CONCOURS POUR LE CIMETIÈRE DU BOIS-DE-VAUX,
A LAUSANNE

1^{er} prix : Projet « Atropos », de M. A. Laverrière, architecte,
à Lausanne.

Concours pour l'aménagement
du nouveau Cimetière du Bois de Vaux.

1^{er} prix : Projet « Atropos », de M. A. Laverrière, architecte, à Lausanne.

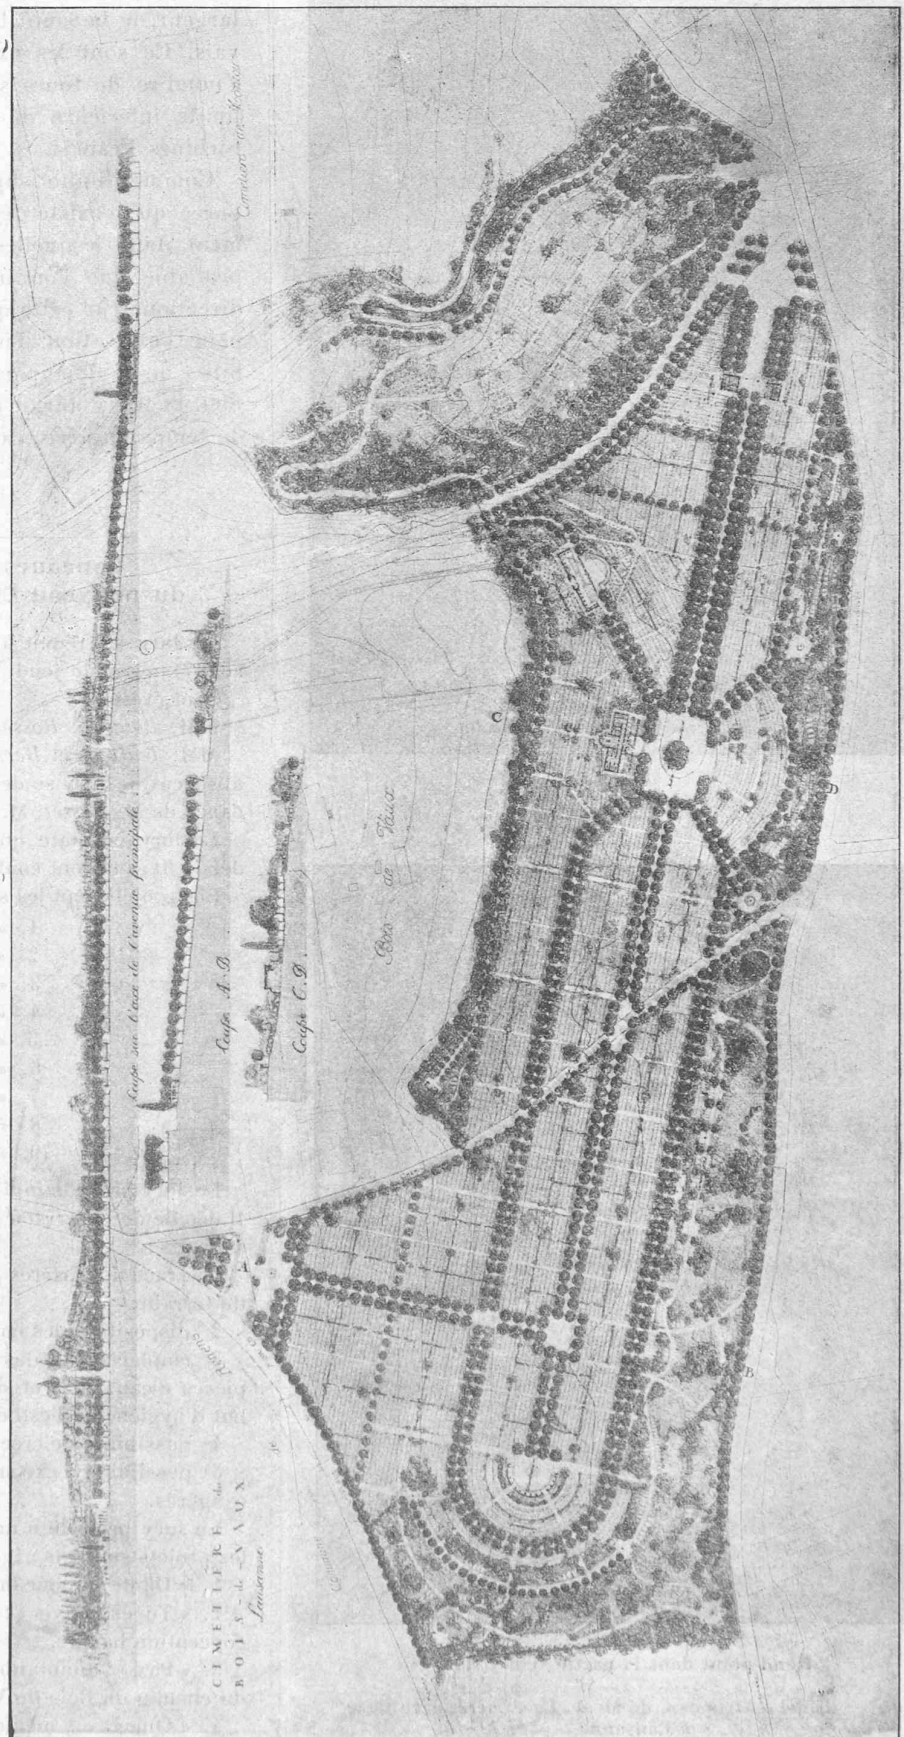
« Atropos » : Composition générale de grande allure ; les entrées sont particulièrement bien à leur place et bien étudiées, notamment l'entrée principale. L'idée d'encadrer le cimetière d'un rideau de verdure et d'y loger les concessions est fort heureuse, il en est de même de l'avenue des urnes.

L'emplacement des édifices est très judicieux, malheureusement cette composition ne tient pas suffisamment compte de la topographie du terrain et nécessiterait pour sa réalisation des terrassements considérables.
